**RELATÓRIO DE FISCALIZAÇÃO TÉCNICA DOS SISTEMAS DE ÁGUA E  
ESGOTO DO MUNICÍPIO DE  
DOIS CÓRREGOS**

**PRESTADOR: SERVIÇO AUTÔNOMO DE ÁGUA E ESGOTO DE DOIS CÓRREGOS –  
SAAEDOCO**

**Relatório R2 – Continuação do Diagnóstico e Não-Conformidades**

**Americana, junho de 2016**

**Item 3.9**

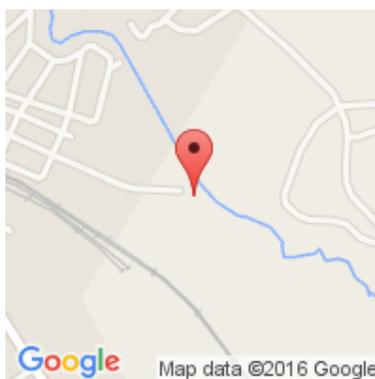
**Item 3.9:** Drenagem inadequada de água de lubrificação de gaxetas (Art. 5.5.2.1 da NBR 12214/1992).  
Prazo: Em até 180 dias

**Localização da EEAT "Filipão"**

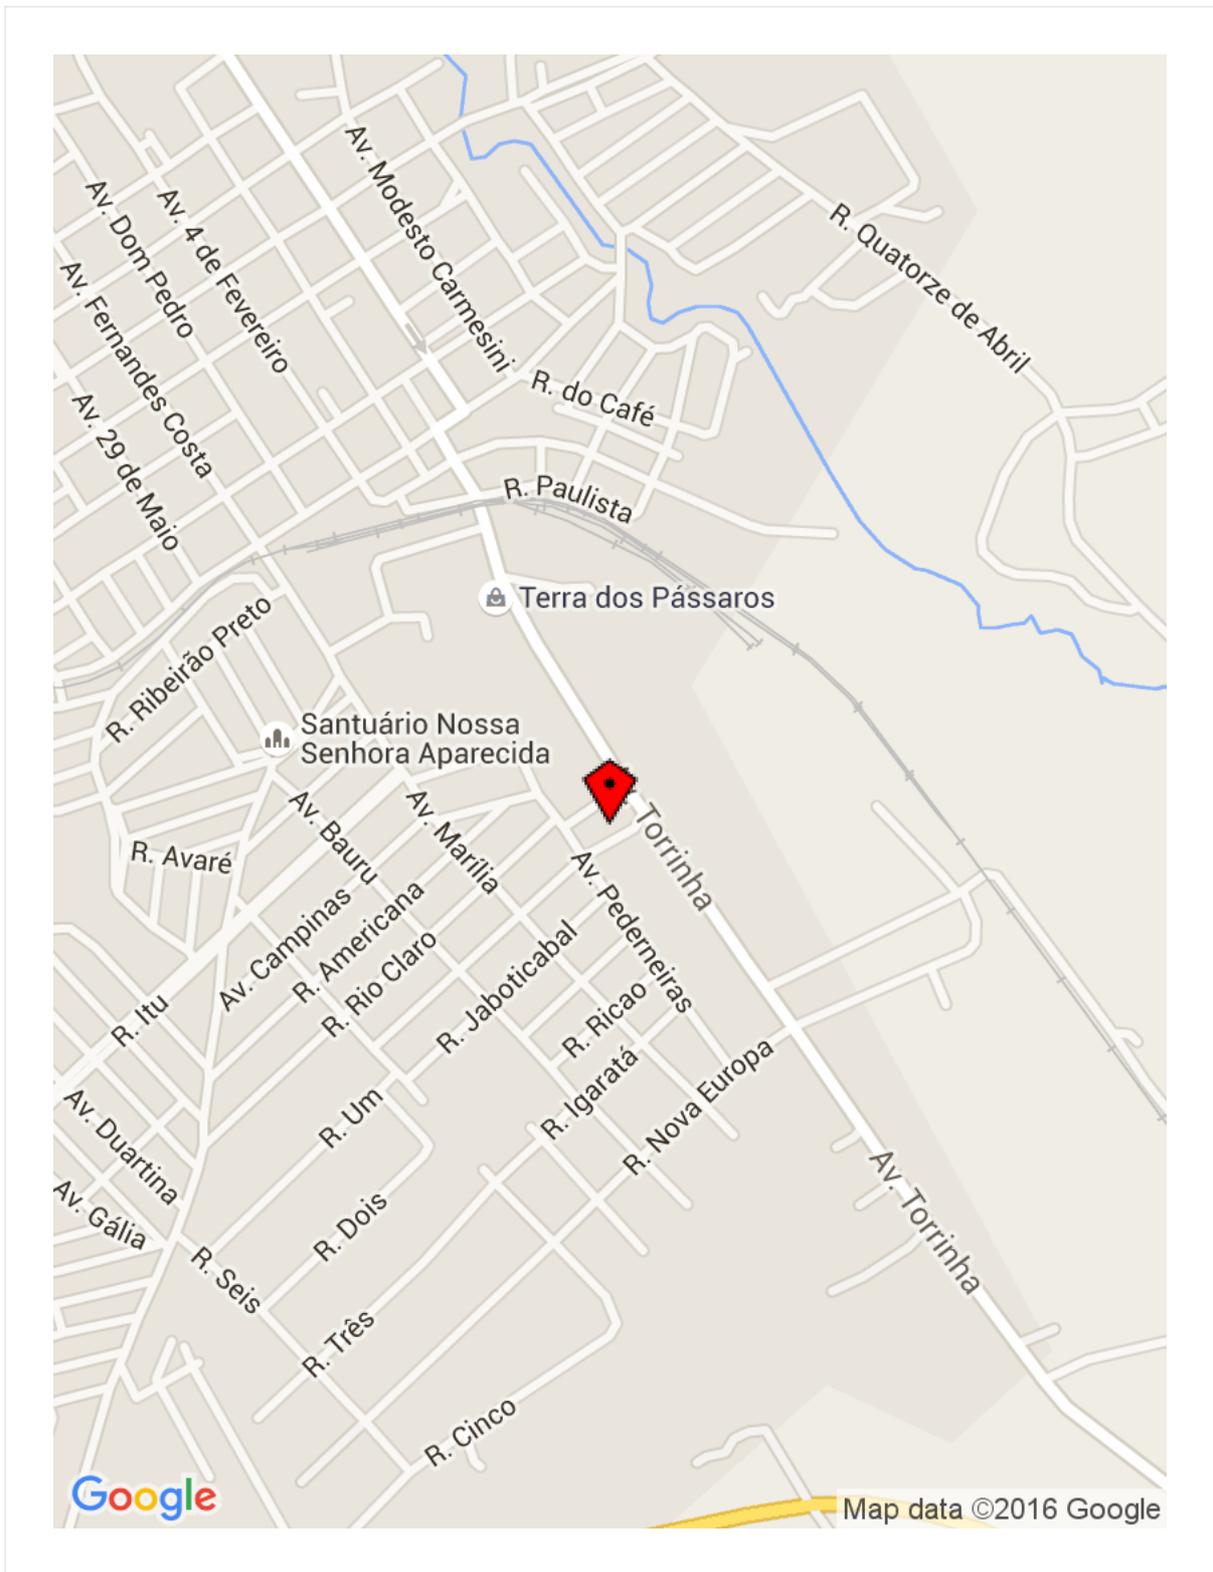
**Item 4.1:** A área não está devidamente cercada (Art. 2º da Lei Federal 11.445/2007). Prazo: Em até 180 dias

**Item 4.7:** Drenagem inadequada de água de lubrificação de gaxetas (Art. 5.5.2.1 da NBR 12214/1992). Prazo: Em até 180 dias

**Item 4.8:** Existência de vazamentos aparentes (Art. 2º da Lei Federal 11.445/2007). Prazo: Imediato

Localização dos Reservatórios "Filipão" novo e velho

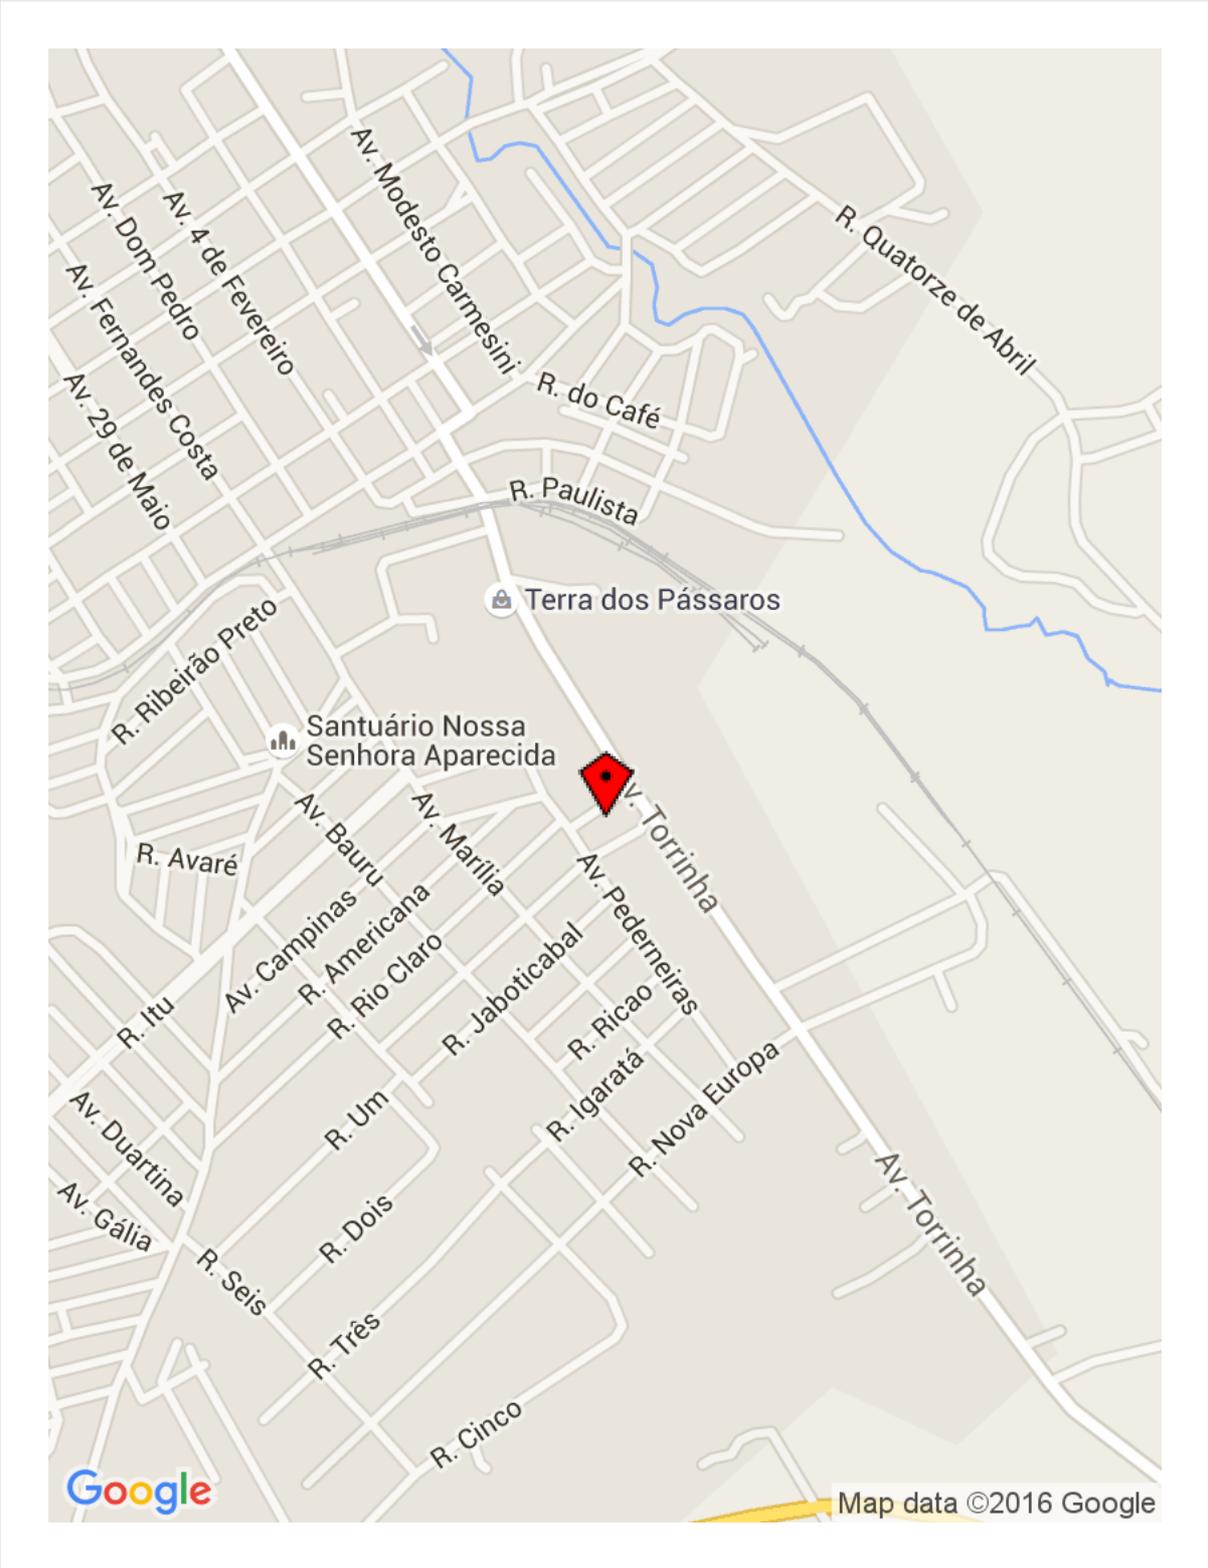
**Item 6.1:** A área não está devidamente cercada (Art. 5.16.8 da NBR 12217/1994). Prazo: Em até 180 dias

**Item 6.9:** Inexistência de telas de proteção contra entrada de insetos e pequenos animais nas tubulações de ventilação (Art. 5.14 da NBR 12217/1994). Prazo: Imediato

**Item 6.1:** A área não está devidamente cercada (Art. 5.16.8 da NBR 12217/1994). Prazo: Em até 180 dias

**Item 6.3:** Existência de vazamentos aparentes nas instalações (Art. 2º da Lei Federal 11.445/2007). Prazo: Imediato

**Item 6.9:** Inexistência de telas de proteção contra entrada de insetos e pequenos animais nas tubulações de ventilação (Art. 5.14 da NBR 12217/1994). Prazo: Imediato

**Informações complementares:** Sugere-se reforma urgente da unidade.
